<b>Vorlage</b> Federführende Dienststelle: FB 61 - Fachbereich Stadtentwicklung, -planung und Mobilitätsinfrastruktur Beteiligte Dienststelle/n: FB 60 - Vertrags-, Vergabe- und Fördermittelmanagement	<b>Vorlage-Nr:</b> FB 61/0273/WP18 <b>Status:</b> öffentlich <b>Datum:</b> 15.11.2021 <b>Verfasser/in:</b> Dez. III / FB 61/500															
<b>Theaterplatz i. R. Innenstadtkonzept 2022;          hier: Ergebnisse des Planungswettbewerbs</b>																
<b>Ziele:</b>																
<b>Beratungsfolge:</b>

# Ergebnisse Planungswettbewerb Umgestaltung Theaterplatz

mit Kapuzinergraben und Theaterstraße bis Borngasse

## Arbeit 1111 - Beurteilung des Preisgerichts

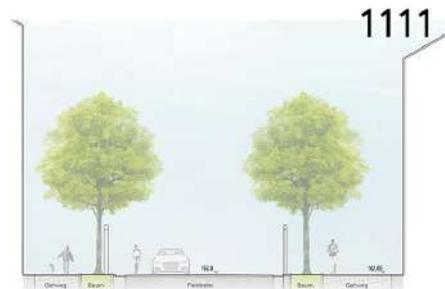
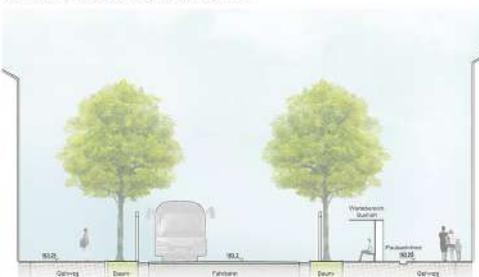
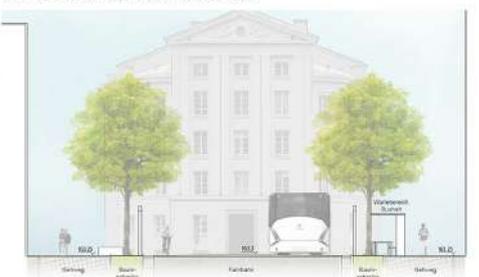
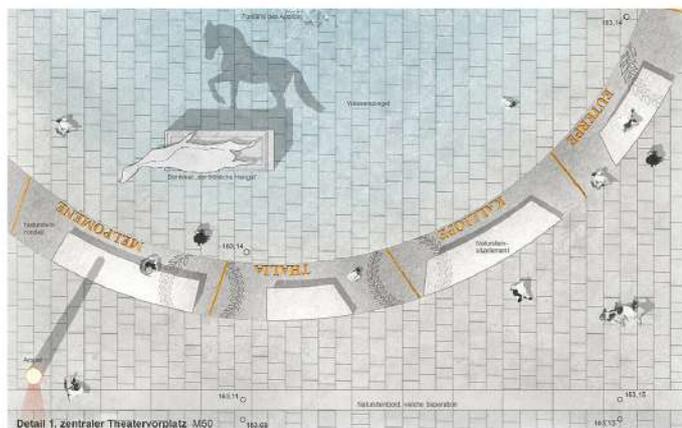
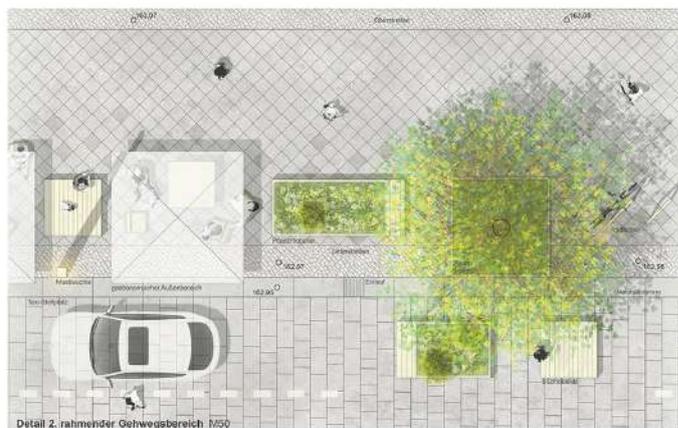
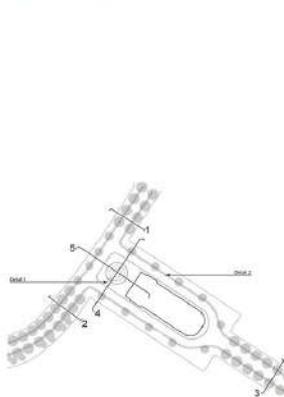
Der Entwurf interpretiert das direkte Umfeld des Theaters als offenen, harten Stadtplatz. Die angrenzenden Straßenräume – Kapuzinergraben und Theaterstraße – sollen als alleeartige grüne Räume entwickelt werden.

Die Arbeit entscheidet sich in der Busverkehrsführung für die Bündelung auf der Südseite des Theaters. Es gelingt jedoch nicht, dadurch einen gestalterischen Mehrwert auf der Nordseite aufzuzeigen.

Das Vorfeld des Theaters wird als eine eigenständige starke Struktur ausgebildet. Es wird ein Rondell mit flachem Wasserspiegel, temporärer Fontaine und umliegenden Sitzelementen vorgeschlagen. Die Gestaltung ist inspiriert von den Reliefs und Inschriften in der Fassade des Theaters und stellt darüber einen Bezug zur antiken Mythologie her („Rondell der Helikoniden“).

Das Verhältnis von symbolisch aufgeladener Gestaltung zu möglichen Nutzungsszenarien und realen Gestaltungsqualitäten wird sehr kritisch diskutiert. Die rigiden und unflexiblen Strukturen können in ihrer Dimension, Anordnung und Lage weder funktional noch gestalterisch überzeugen. Die kreisförmig um ein Wasserspiel angeordneten Sitzelemente werden eher als Barriere wahrgenommen, denn als attraktives Nutzungsangebot.

Auch die entworfenen Ansätze für die nördlich und südlich des Theaters gelegenen „rahmenden“ Platzbereiche, die Theaterstraße und den Kapuzinergraben schaffen nicht die gewünschten Qualitäten.

Die barrierefreie Erschließung des Theaters plant der Verfasser durch einen Hublift an der Stelle des Portikus. Dies wird durch das Gremium jedoch kritisch gesehen.

In der Arbeit wurden keine konkreten Aussagen zum Umgang mit dem Niederschlagswasser getroffen. Auch die Lage des Löschwassertanks hinter dem Theater (Ostseite) ist ungünstig gewählt. Die vorgeschlagenen Lösungen zum Umgang mit der unterirdischen Infrastruktur sind schwer umzusetzen.

Insgesamt stellt die Arbeit aus Sicht des Preisgerichts keine tragfähige Grundlage für die Umgestaltung des Theaterplatzes dar.

## Arbeit 1112 - Beurteilung des Preisgerichts bbz landschaftsarchitekten mit HOFFMANN-LEICHTER Ingenieurgesellschaft

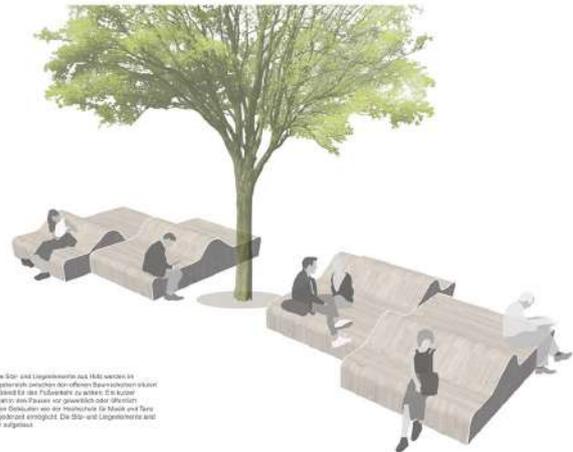
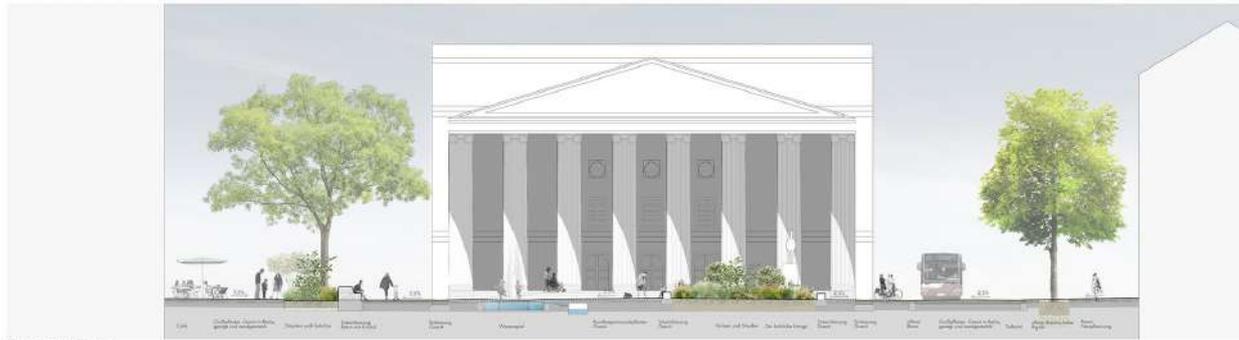
Die räumliche Übersetzung dieser Grundidee gelingt indes nur bedingt. Die konkreten Plan-Darstellungen zeigen relativ stark begrünte Außenräume rund um das Theater herum. Zwar zeigen sich bei näherem Hinsehen differenzierte Freiräume, die jedoch das Versprechen „urban“ oder „kontemplativ“ zu sein, nicht überzeugend einzulösen vermögen.

Die Arbeit entscheidet sich in der Busverkehrsführung für die Bündelung auf der Südseite des Theaters (Variante B). Damit entsteht ein differenzierter Umgang von Nord- und Südseite. Allerdings führt der Busverkehr südlich des Theaters auch zu einer Reihe von funktionalen Problemen insbesondere im Übergang zum Kapuzinergraben.

Der barrierefreie Zugang zum Theater wird durch eine Rampe sichergestellt. Diese bedarf jedoch eines Handlaufes, da es sich um eine Steigung von >4% handelt. Der Aufgang kann daher so nicht realisiert werden und bedarf einer Anpassung.

Bei dieser Arbeit wird der Umgang mit dem Niederschlagswasser positiv gesehen. Das Regenwasser wird sowohl den Baumrigolen zugeführt als auch im Rückhaltebecken gespeichert. Der Löschwassertank wird funktional unter dem Theatervorplatz platziert.

Auf die vorhandene unterirdische Infrastruktur wurde im Hinblick auf die gewählte Stadtmöblierung jedoch nicht eingegangen.

## **Arbeit 1113 - Beurteilung des Preisgerichts S. 02**

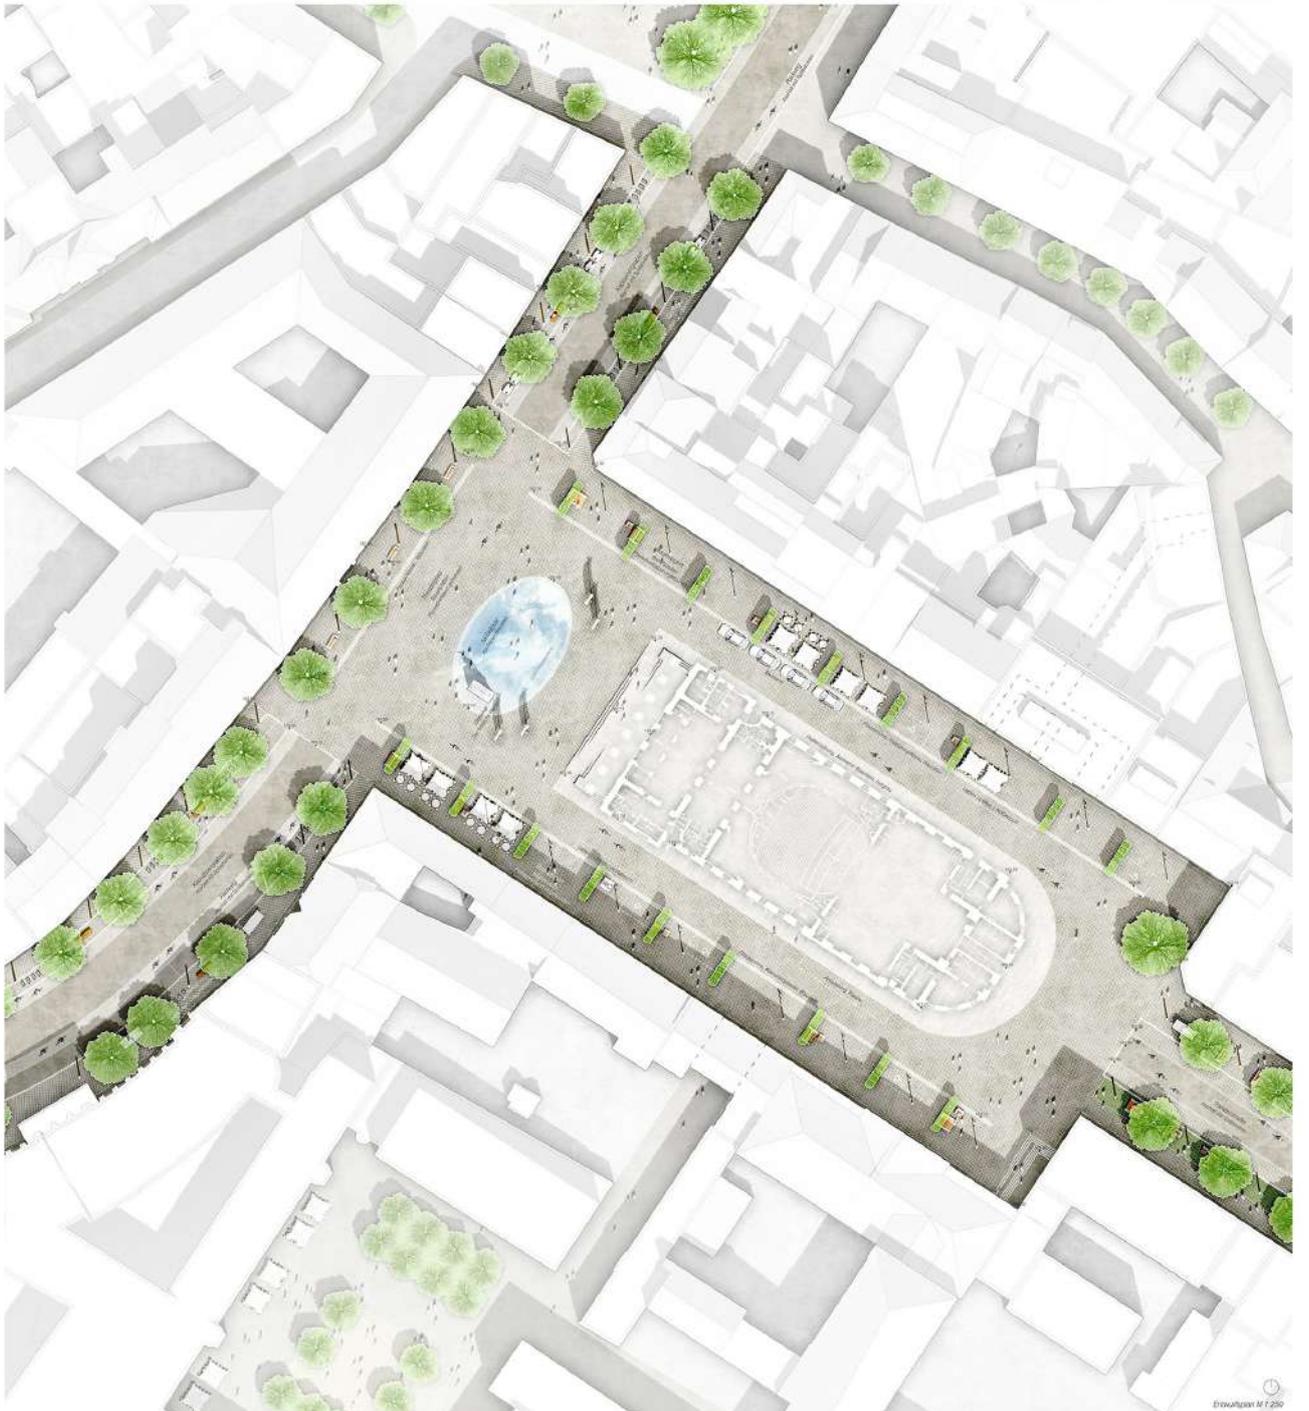
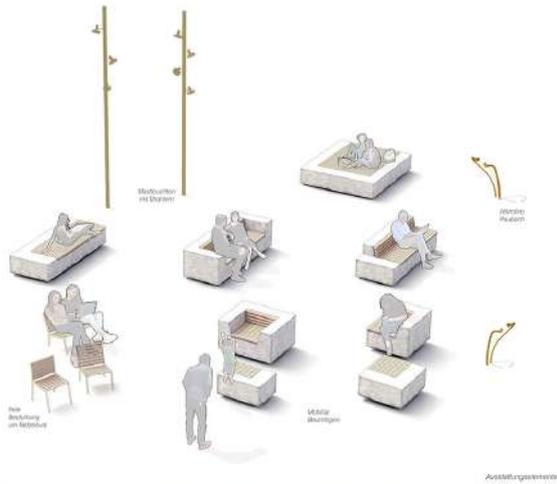
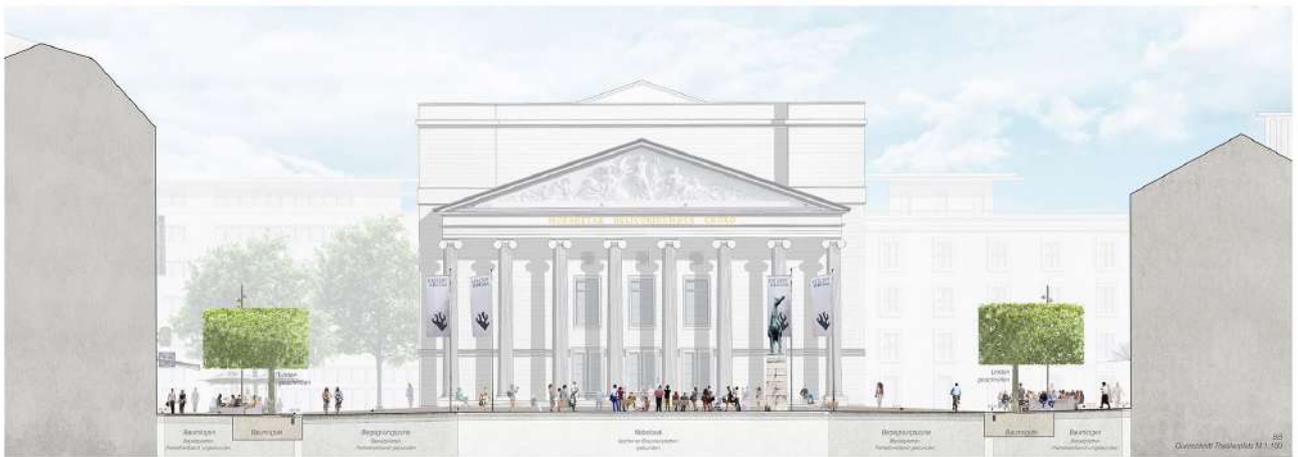
Positiv wird der zukunftsfähige Umgang mit dem Niederschlagswasser gesehen, das über Baumrigolen abgeleitet und zwischengespeichert wird. Zusätzlich wird das Wasser über eine Reinigungsstufe (Filter o.ä.) den Rigolen zugeführt. Derzeit fehlt jedoch die notwendige Aussage wie das überschüssige Wasser abgeleitet wird. Die Berücksichtigung von Versorgungsleitungen ist nicht dargestellt. Ebenso fehlt eine Aussage zum geforderten Löschwasserbehälter.

Auch wird die Anpassungsfähigkeit an künftige (heute noch nicht bekannte) Anforderungen an diesen wichtigen öffentlichen Raum sowie die Leistungsfähigkeit des Entwurfes abseits der gestalterischen Perfektion in der Umsetzung hinterfragt. Auch Fragen hinsichtlich des Unterhalts der Baumvegetation werden kritisch diskutiert.

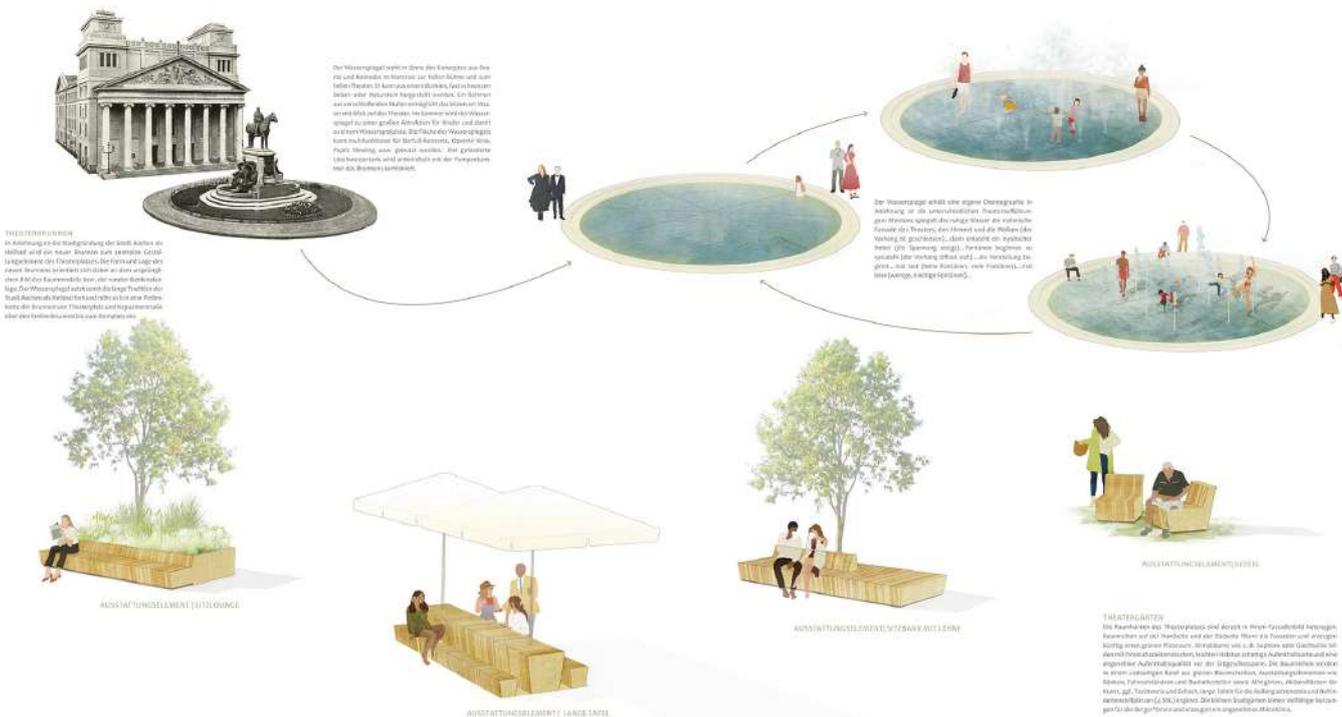
Die Arbeit bietet auf dem Kapuzinergraben keine eigenständige Radverkehrsführung an. Kontrovers diskutiert wurde die Busverkehrsführung im Übergang Theaterstraße – Theaterplatz. Die Ausbildung der rechteckigen Platzfläche kann einerseits „bremsend“ wirken, andererseits sind für eine problemlose Befahrbarkeit mit Bussen vermutlich Anpassungen erforderlich. Die Bushaltestellen sind zu kurz geplant. Es gibt keinen barrierefreien Zugang zum Theater. Dies müsste in weiterer Bearbeitung mitgedacht werden.

Positiv wird auch gesehen, dass das Niederschlagswasser Rigolen unter den Bäumen zugeführt und das überschüssige Wasser in Speicher weitergeleitet wird. Der Löschwassertank wird unter dem Brunnen angeordnet und über die Regenwasserpumpen gespeist. Allerdings fehlt die Berücksichtigung der Versorgungsleitungen bei der Planung von Einbauten und Bäumen.

Der Ansatz eines parkettartigen Pflasters wird begrüßt, die farbliche Abstimmung sollte im Hinblick auf eine ruhige Wirkung im Stadtraum geprüft werden.

Insgesamt überzeugt der Entwurf durch sein starkes und einfaches Konzept, das trotz der in der weiteren Planung notwendigen Detailanpassungen seine robuste Grundidee erhalten kann.
